Modulo per la presentazione delle osservazioni per i piani/programmi/progetti sottoposti a procedimenti di valutazione ambientale di competenza statale

PROGETTO DEFINITIVO NUOVO COLLEGAMENTO FERROVIARIO STAZIONE DI BERGAMO - "AEROPORTO ORIO AL SERIO" (Codice procedura 5609)

Collegamento Ferroviario Bergamo - Aeroporto di Orio al Serio

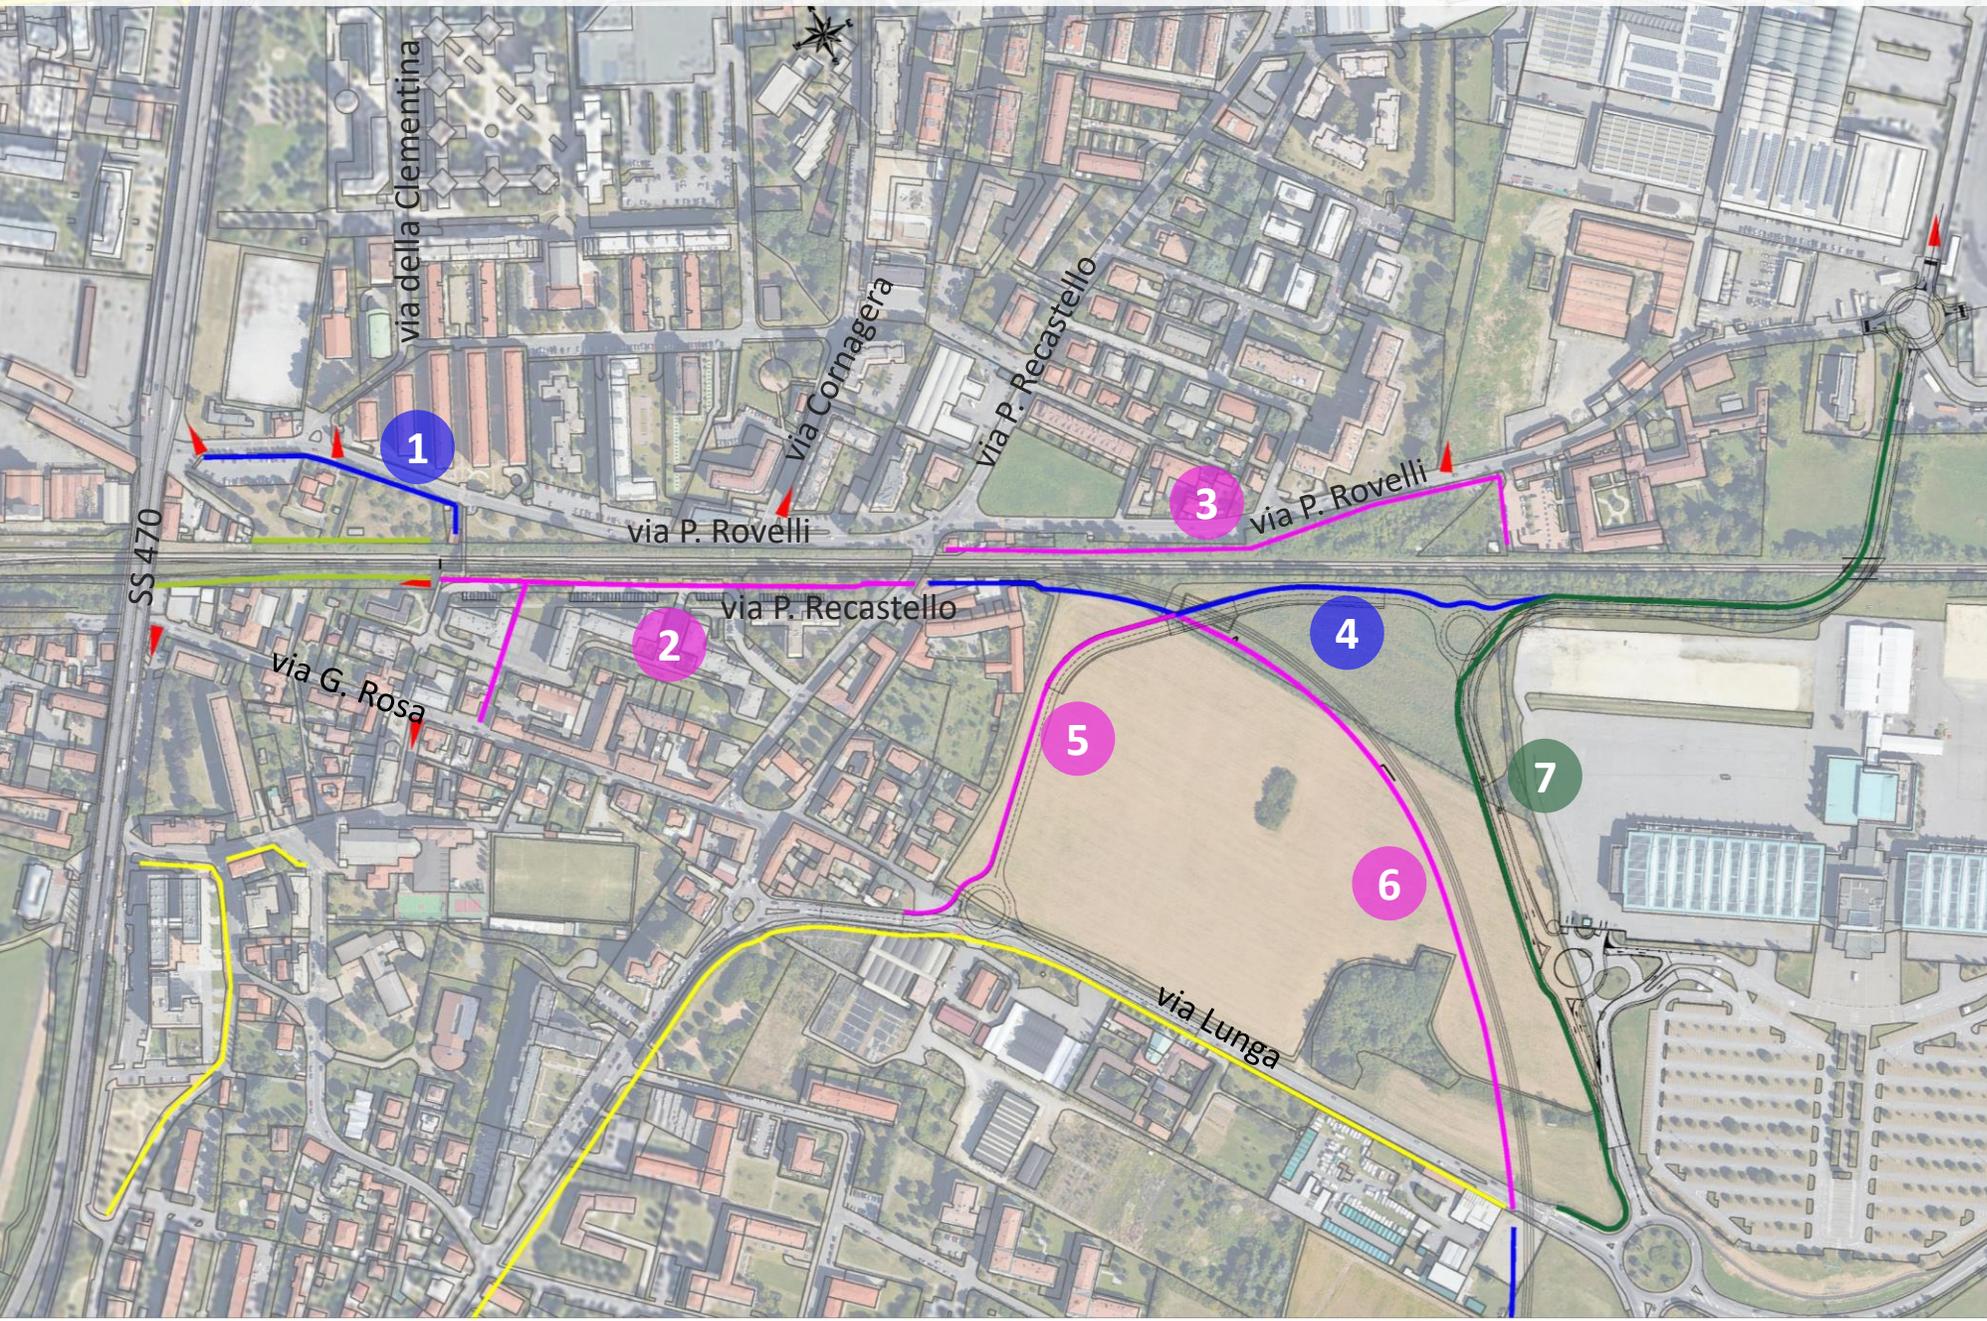
Criticità

Mancanza permeabilità trasversale

Ridotta permeabilità visiva

Impatto rilevato ferroviario su via Lunga

Soluzioni

nuovi tratti di percorsi
ciclopdonali (circa 3000m)

6 nuovi sottopassi ciclopdonali

interventi di **riqualificazione** su parchi
pubblici (circa 6000m²)

Adozione schermi acustici **trasparenti**

Abbassamento della livelletta ferroviaria e
nuova proposta di ricucitura carrabile di
Via Lunga
